**Questions et commentaires  
pour le projet de parc éolien de la Madawaska sur le territoire des  
municipalités de Dégelis et de Saint-Jean-de-la-Lande par Parc  
éolien de la Madawaska S.E.C.**

**Dossier 3211- 12-252**

**Le 27 février 2024**

**FIGURE 1.** CORRIDORS ÉCOLOGIQUES ÉTABLIS PAR L'ORGANISME DEUX PAYS UNE FORÊT.

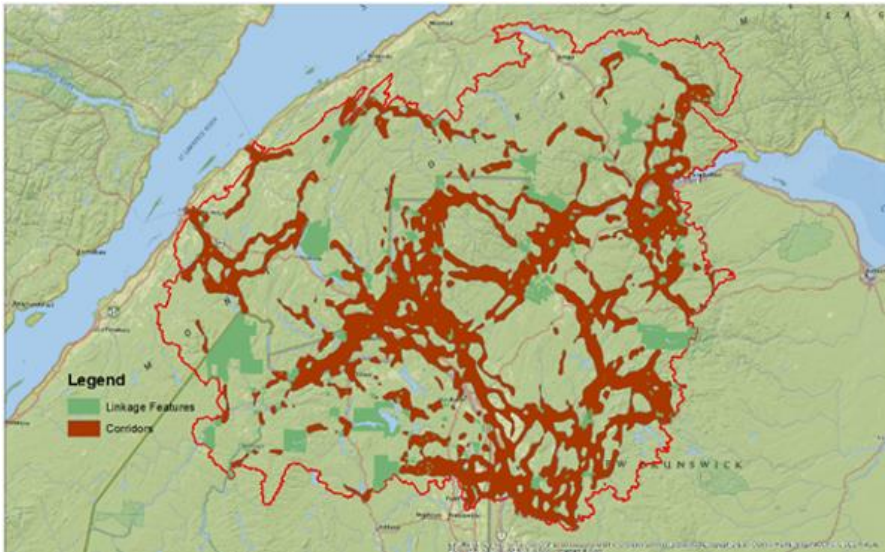
**QC - 8** L'enjeu du maintien de la connectivité est peu abordé dans l'étude d'impact. Or, il s'agit d'un enjeu majeur en particulier dans cette zone où un grand corridor écologique (liaison des trois frontières) a été cartographié par l'organisme Deux Pays, Une Forêt (Figure 1).

L'initiateur doit préciser comment il prend en considération ces éléments dans la conception de son projet. Il doit également présenter les mesures d'atténuation reliées à l'enjeu du maintien de la connectivité sur ce territoire qu'il mettra en place. À cet effet, l'initiateur est encouragé à communiquer avec Horizon-Nature Bas-Saint-Laurent ([info@horizonnaturebsl.org](mailto:info@horizonnaturebsl.org)) et le ministère des Transports et de la Mobilité durable (MTMD).

**FIGURE 2.** CORRIDORS ÉCOLOGIQUES ÉTABLIS PAR DEUX PAYS UNE FORÊT ET HORIZON NATURE BAS-SAINT-LAURENT DANS LE SECTEUR DU PROJET ÉOLIEN MADAWASKA.

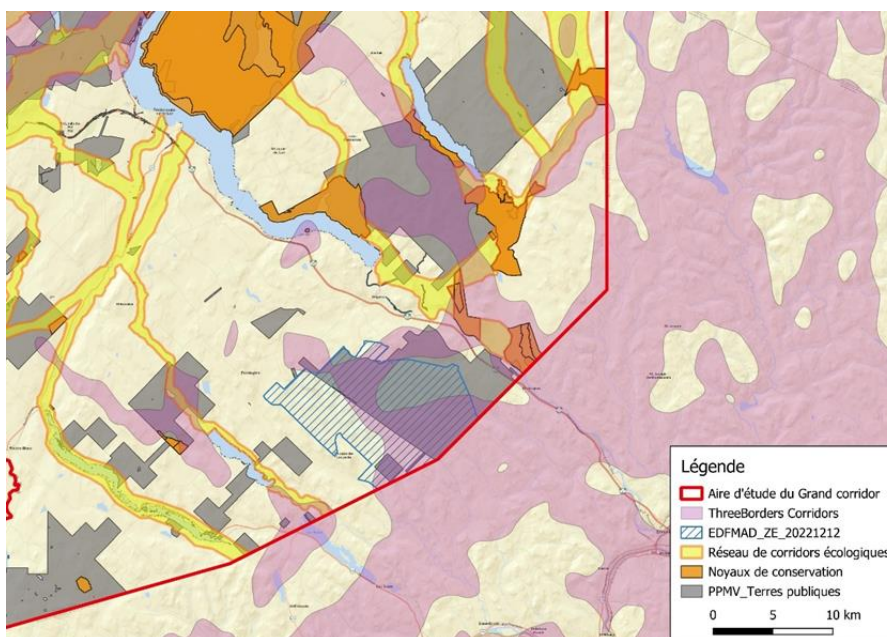
Les corridors écologiques sont essentiels pour le maintien de la biodiversité et démontrent une grande importance dans l'adaptation face aux changements climatiques. Ces corridors permettent de maintenir la connectivité écologique entre des noyaux de conservation présents sur le territoire, à l'intérieur desquels les espèces peuvent se déplacer et se déployer librement. Le grand corridor écologique des trois frontières a été défini en analysant la connectivité pour 17 espèces animales différentes. De plus, le projet se situe près du grand corridor défini par l'organisme Horizon-Nature Bas-Saint-Laurent dans l'axe Pohénégamook-Témiscouata et Duchénier (Figure 2).
